Planens navn: Reguleringsplan for Solheim

PlanID:1114

Forslagsstiller: TVB TOMTER AS

Beskrivelse av planendringen

Figur 2: Utsnitt gjeldene plan

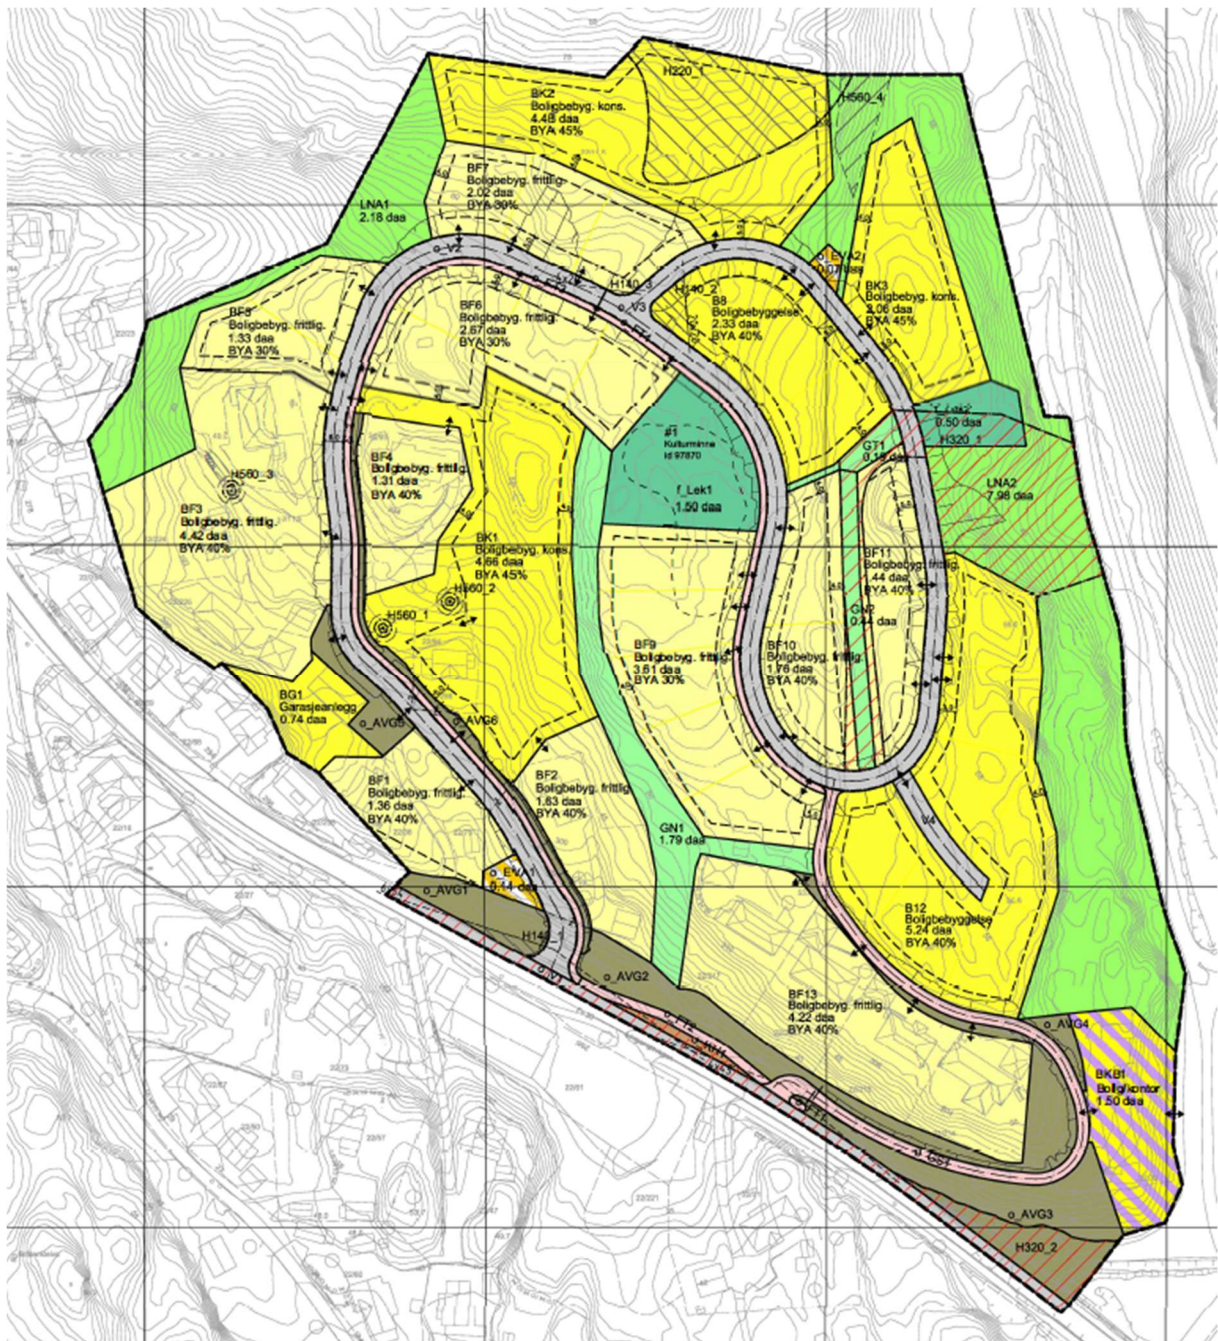
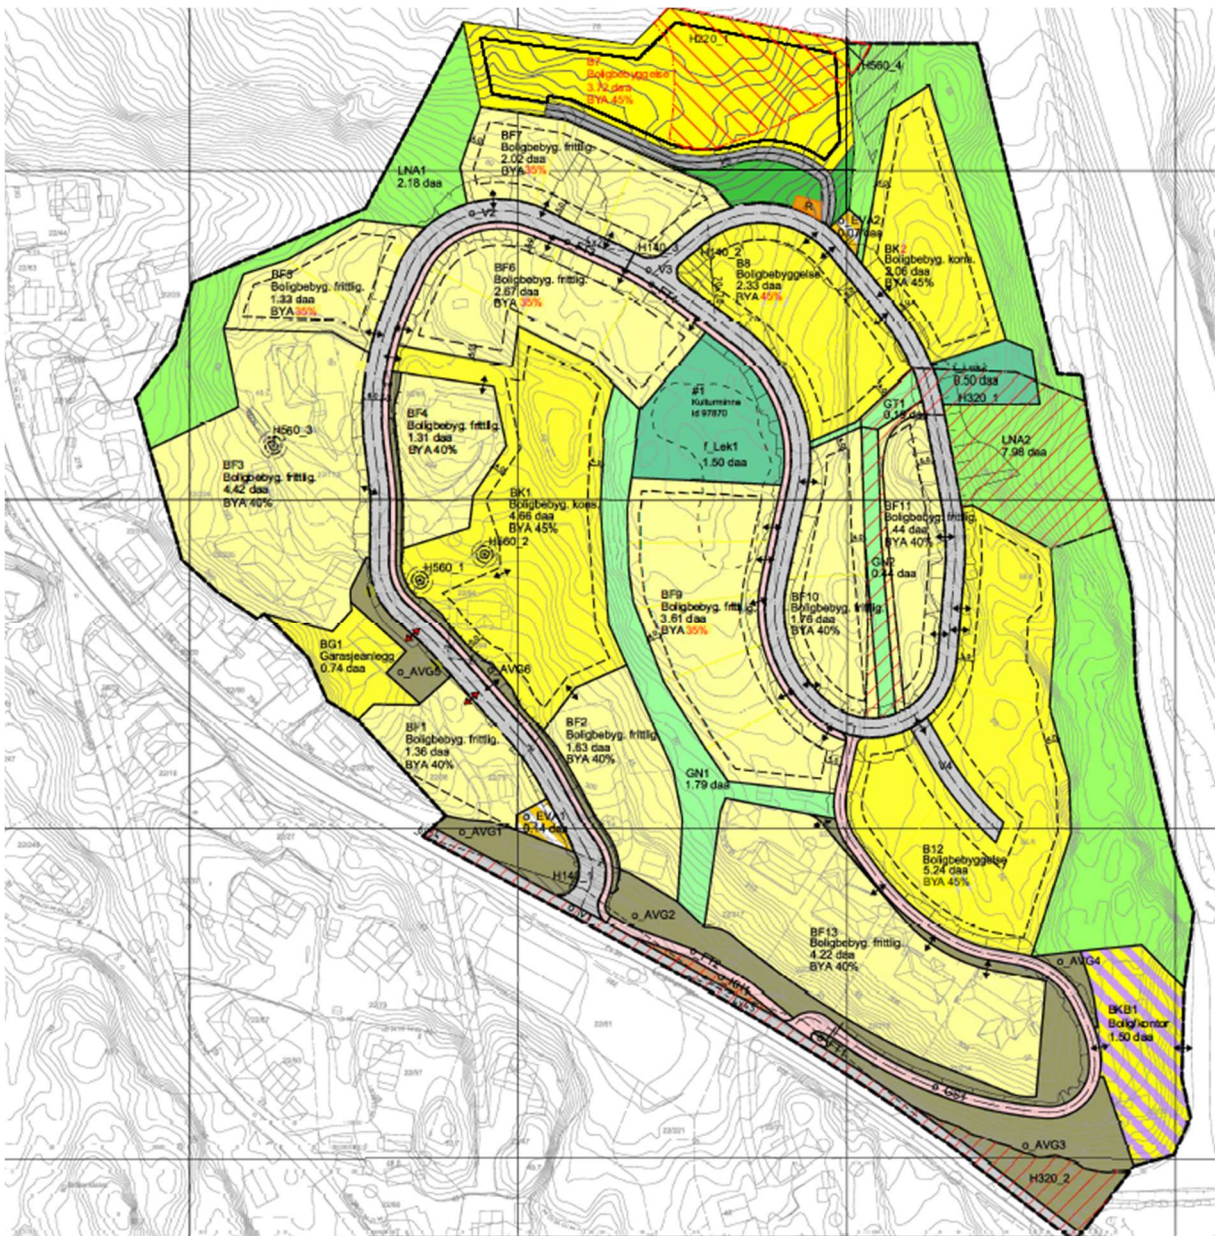
- BK2 er endret til B7 for å kunne imøtekomme både frittliggende boligbebyggelse og konsentrert, noe som vil være svært aktuelt for dette området som har krevende topografi som gjør at enkelte deler av området burde løses med tettstilte boliger. Det er samtidig avsatt areal til privat adkomstvei V5, samt felles areal for renovasjon, da denne delen av planen anses som eneste mulighet for adkomstvei i forhold til høydedifferanse til kommunal vei V3. Endring har medført at man må ta noe av friområde ved EVA for å kunne ivareta stigning på adkomstvei. Dette arealet er kompensert med et lang større areal på sørsiden av V5.

- Endring av adkomstpiller. Det er fjernet en adkomstpil fra BF5 og BF3, samtidig er adkomstpiller noe endret på BF1 og 0-AVG5. Disse er avmerket røde i revidert plan. Endringen baserer seg på at regulerte piler strider mot områdets topografi da infrastruktur med teknisk plan er prosjektert etter regulert plan.

- BF5-BF7, BF9 og B7, B8 og B12 har fått endret utnyttelse i planen i hht endringer av reguleringsbestemmelser pkt. 3.1.14

Endring av BK2 til B7 er gjort da regulert adkomst ikke er mulig å få til grunnet stor skjæring fra V3 og inn til området. Det er derfor utarbeidet et forslag der veien ligger best i forhold til dagens topografi slik at det faktisk er mulig å komme seg inn til B7 (BK2). Dette har gått på bekostning av et mindre

areal av naturområde, men hvor man imøtekommer med og gi et langt større areal sør for V5. At formålet er endret fra BK til B, er fordi at vi ser at dette område kan være godt egnet for en kombinasjon av bebyggelse grunnet delefeltets utforming.
